**Avis de la Mission Régionale d'Autorité environnementale  
de Bourgogne-Franche-Comté  
sur le projet de centrale photovoltaïque au sol  
au lieu-dit « la Grande Craie »  
sur la commune de Guillon-Terre-Plaine (89)**

N °BFC-2021-3132

*Plan d'implantation du projet et espèces remarquables (extrait du dossier – p.22 de l'étude d'impact)*

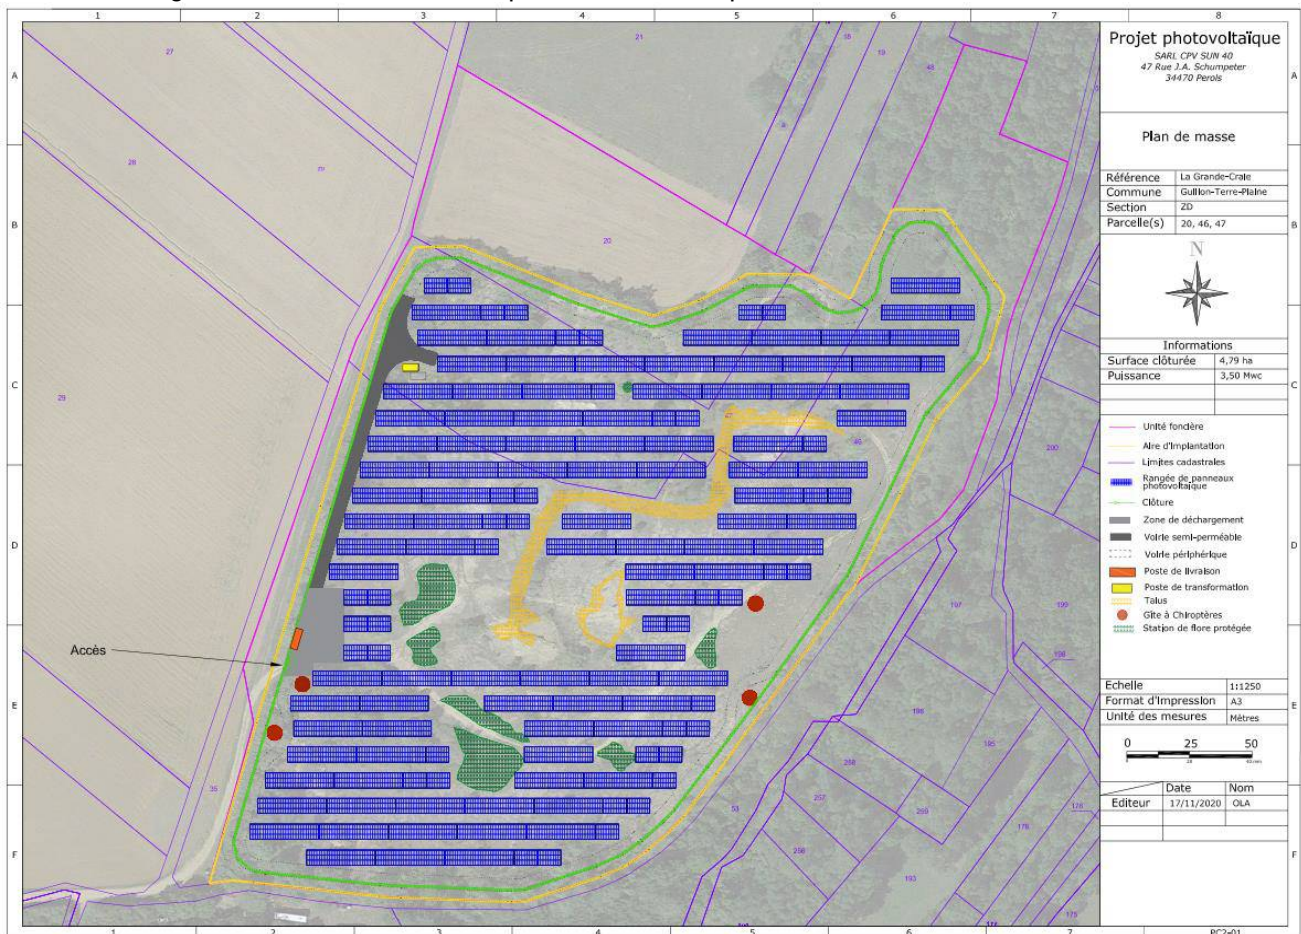
- le site est entouré d'une clôture grillagée, de maille 5 × 5 cm, de couleur vert foncé, de 2 m de hauteur, sur un linéaire d'environ 1 km, fixée par des poteaux ancrés dans le sol par des plots en béton d'environ 0,6 m de profondeur, espacés de 2,5 m ; son aménagement avec des passages à petite faune terrestre n'est pas précisé dans le dossier ; elle comporte un système de surveillance ;

**Elle recommande de renforcer les mesures d'évitement des zones à enjeux écologiques forts et de revoir les mesures concernant la Vulpie ciliée, espèce classée vulnérable sur liste rouge régionale dont les stations sont totalement détruites par l'aménagement de l'aire de déchargement.**

*Localisation des enjeux écologiques sur la ZIP (extrait du dossier – p.97 de l'étude d'impact).*

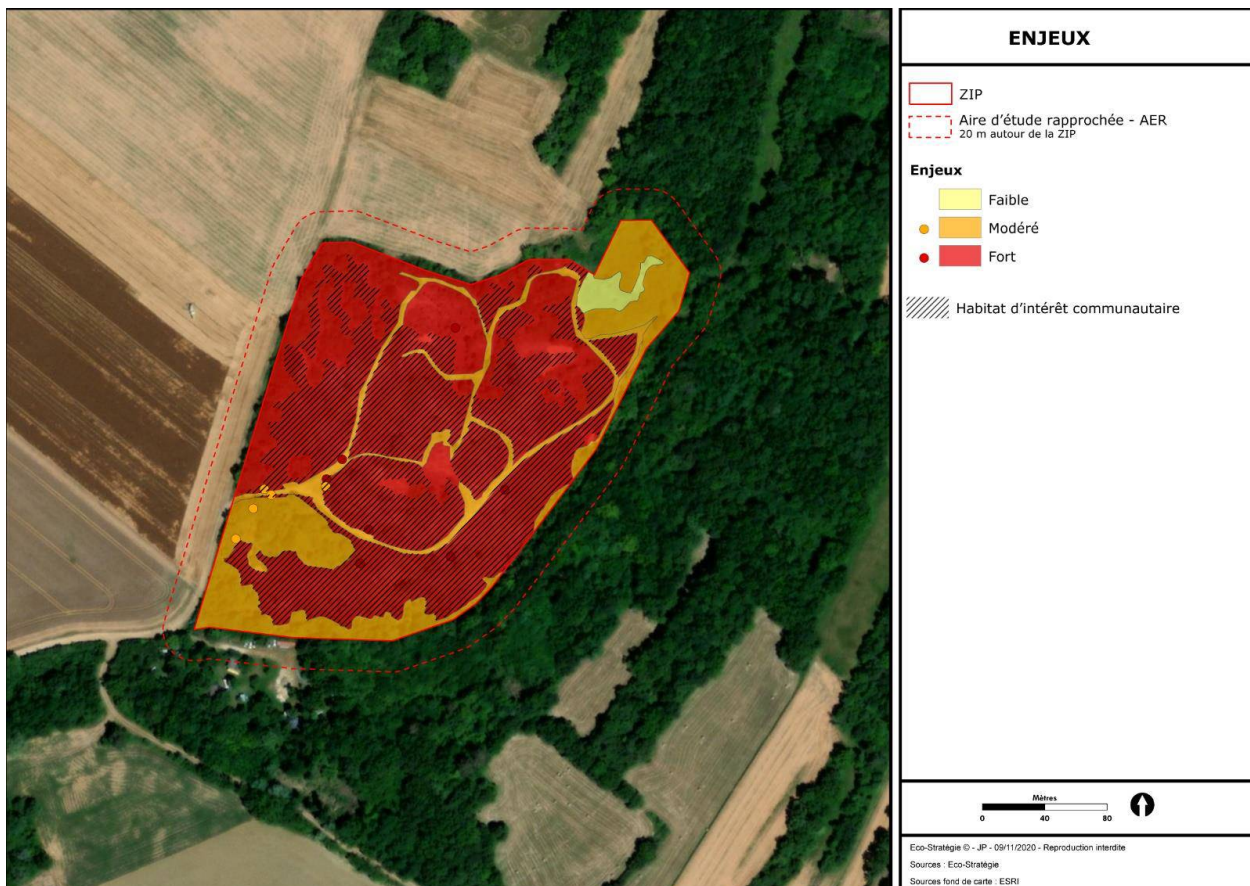
Le dossier indique que le projet a été conçu en évitant les secteurs à enjeux forts pour la flore, l'avifaune et les chiroptères, notamment au niveau des stations de flore protégée sur 0,2 ha, du talus central sur 0,6 ha, des 4 gîtes potentiels à chiroptères sur 110 m<sup>2</sup> et des boisements périphériques au sud et à l'est du site. Une surface de 0,83 ha sans implantation de panneaux sera ainsi préservée dans l'emprise clôturée, au profit en particulier des 2 espèces patrimoniales de criquets. Un espacement des rangées de panneaux est en outre prévu pour maintenir une bande ensoleillée d'au moins 2,5 m entre mi-avril et mi-septembre sur les 2,54 ha d'habitats de pelouses sèches d'intérêt communautaire concernés, ce qui serait également favorable à la flore patrimoniale et à l'avifaune nicheuse, notamment l'Alouette lulu, selon le retour d'expériences évoqué en p.148-149 de l'étude d'impact, qui mériterait d'être davantage détaillé. Des surfaces relativement importantes à enjeux écologiques forts restent cependant impactées par le projet. **La MRAe recommande de préciser dans l'étude d'impact la part des surfaces impactées pour chaque enjeu écologique fort par rapport à la surface totale présente dans la ZIP, ainsi que pour les stations d'espèces de flore patrimoniale, considérées à enjeu modéré.**
